Nach genauer Inspektion handelt es sich in den Dichtungssätzen um 3 fehlerhafte Teile.

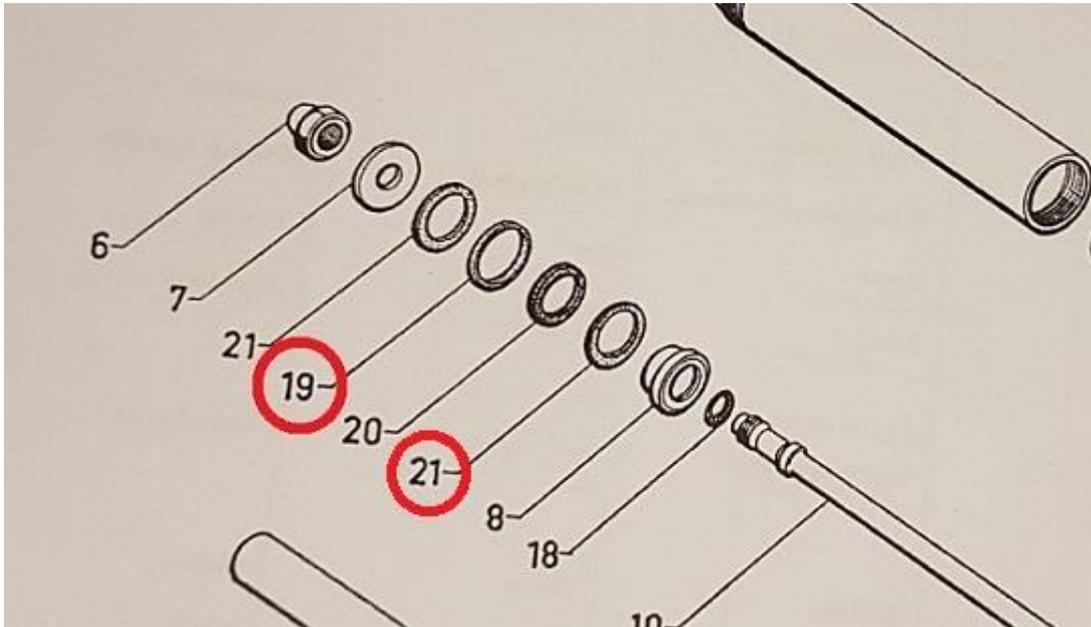
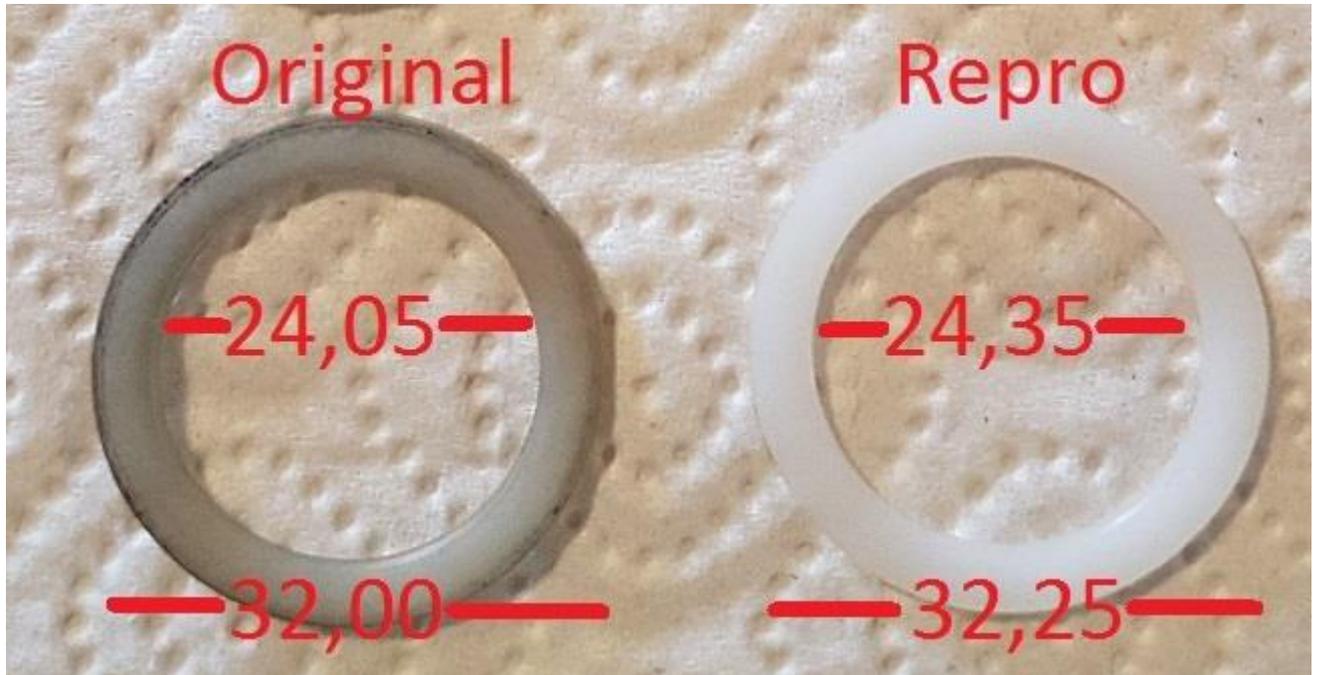
Den Dichtungsring (19) an sich und die benachbarten Rilsanscheiben (21)

Der Innendurchmesser des Zylinders beträgt 32,10 mm

Die Rilsanscheiben welche lediglich den Dichtring flankieren und ihn in Position halten haben einen Außendurchmesser von 32,00 und damit jeweils 5/100mm Luft zur Zylinderinnenwand.

Die gelieferten Repro-Scheiben weisen allerdings einen Außendurchmesser von 32,25mm auf und sind damit im Querschnitt **größer** als der Innendurchmesser des Zylinders. Damit würden sie im Betrieb permanenten Kontakt zur Innenfläche haben.

Auch ist der Innendurchmesser der Repro-Scheiben etwas zu groß geraten, so daß sie im eingebauten Zustand Spiel erzeugen.

Die Innenaufnahme des Dichtungshalters hat 24,00 mm

Die eigentliche Dichtung (19) hat im eingebauten Zustand einen Aussendurchmesser von 32,30 mm (Abgenutzte Dichtungsringe liegen bei etwa 32,20 mm)

Nach Montage der Reprodichtung (19) liegt man bei 32,70 mm.  
Das ist selbst für den 3514-T .richter zu groß.
